**Stellungnahme zum Bebauungsplan Nr. 5 der Gemeinde Tützpatz**

30.04.2021

**„nördlich von Pripsleben“ in der Fassung vom Oktober 2020 (Stand der Dokumente nach Veröffentlichung am 22.03.2021)**

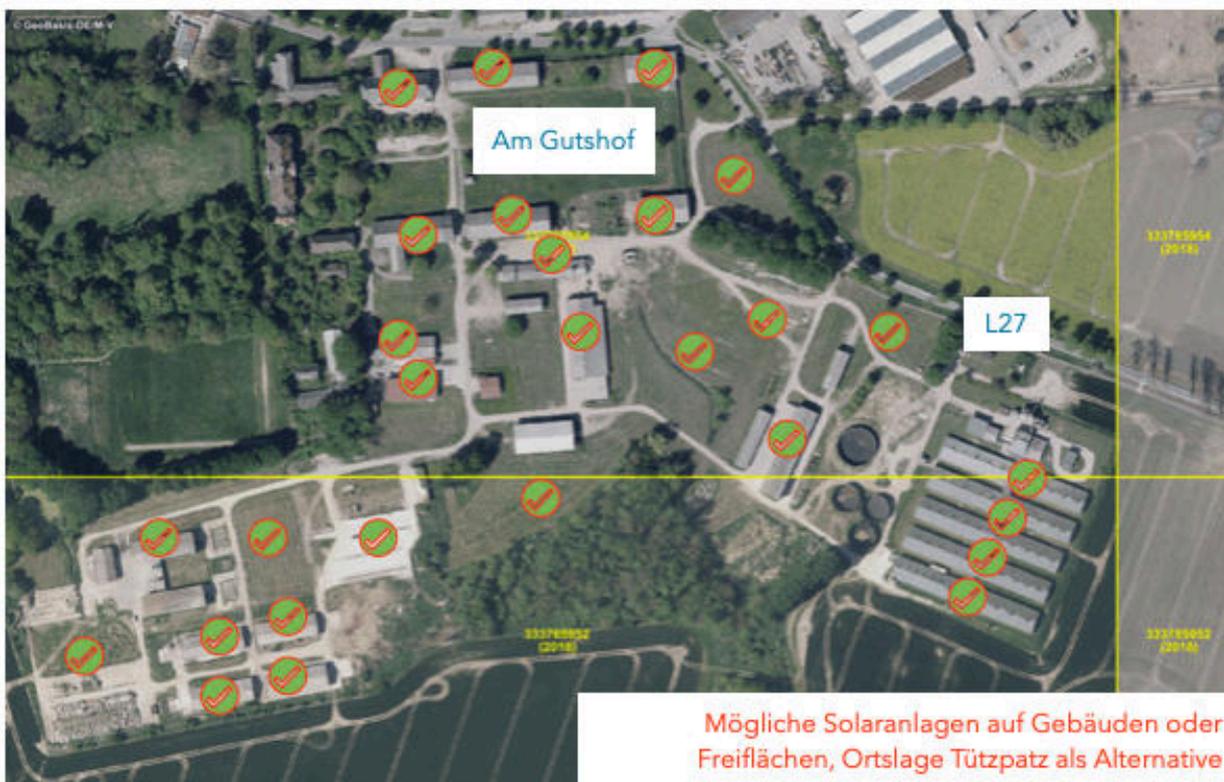
landwirtschaftlich intensiv genutzten Fläche durchgeführt werden. Damit wird der Flächenverbrauch weiter angeheizt und Pachtpreise weiter so verschoben, das landwirtschaftliche Unternehmen diese kaum aufbringen können und derartige Flächen für die Landwirtschaft verloren gehen. Von daher lehnt der VLAMV diesen Bebauungsplan ab. Alternativ gibt es in der Standortgemeinde Tützpatz Flächen, die für PV-Anlagen durchaus in Frage kommen könnten:

Wie die Abbildung zeigt, gibt es in Tützpatz (Hauptort der Gemeinde Tützpatz und Plangeber Bebauungsplan Nr. 5 "nördlich von Pripsleben") den ehemaligen VEG bzw. Gutshof, der jetzt größtenteils brach liegt bzw. dessen Ställe und Gebäude teilweise genutzt werden, vom gleichen Landwirt, der auch die Flächen innerhalb des Bebauungsplanes Nr. 5 "nördlich von Pripsleben" landwirtschaftlich intensiv nutzt. Gemäß § 1 Abs. 7 BauGB muss dem Bebauungsplan eine sachgerechte Abwägung der betroffenen öffentlichen und privaten Belange zugrunde liegen. Eine sachgerechte Alternativprüfung geht aus dem vorliegenden Entwurf nicht hervor. Diese wird vom VLAMV weiterhin gefordert und als sinnvoll erachtet, da eine weitere Flächenbebauung, auch mit sogenannten AGRO-Photovoltaikanlagen (Agro-PV, PV-Anlagen), im Sinne einer Erhaltung des Landschaftsbildes, Erhaltung der Artenvielfalt und des Artenschutzes unbedingt zu vermeiden ist. Dies vor dem Hintergrund, dass es offensichtlich alternative Standorte auf Konversionsflächen bzw. Gebäuden mit großen Dachflächen gibt, gerade in der Gemeinde Tützpatz. Der Aussage im Umweltbericht Seite 37, 2.4. "In diesem Zusammenhang drängt sich augenscheinlich kein potenzieller Standort auf, der grundsätzlich besser für ein solches Pilotprojekt geeignet wäre." ist daher irreführend, vor allem, da vom Plangeber immer wieder betont wird, dass der landwirtschaftlichen Nutzfläche im Gebiet des Bebauungsplans Nr. 5 nur 10% Anteil (etwa 6 Hektar) entzogen wird. Von daher könnte die Gemeinde Tützpatz auch gleich Dach- und Konversionsflächen in einer Größe von 6 Hektar mit einbeziehen. Die auf der vorherigen Seite aufgezeigten Flächen ergeben zusammengerechnet 6 Hektar an potentieller Fläche für PV-Anlagen. Von einem finanziell ertragreichem Betreiben der im Bebauungsplan Nr. 5 avisierten Agro-PV-Anlage in den Monaten April bis September, also den typischen Wachstumsmonaten der Landwirtschaft, zum prognostizierten Erzielen von finanziellen Eigenmitteln des
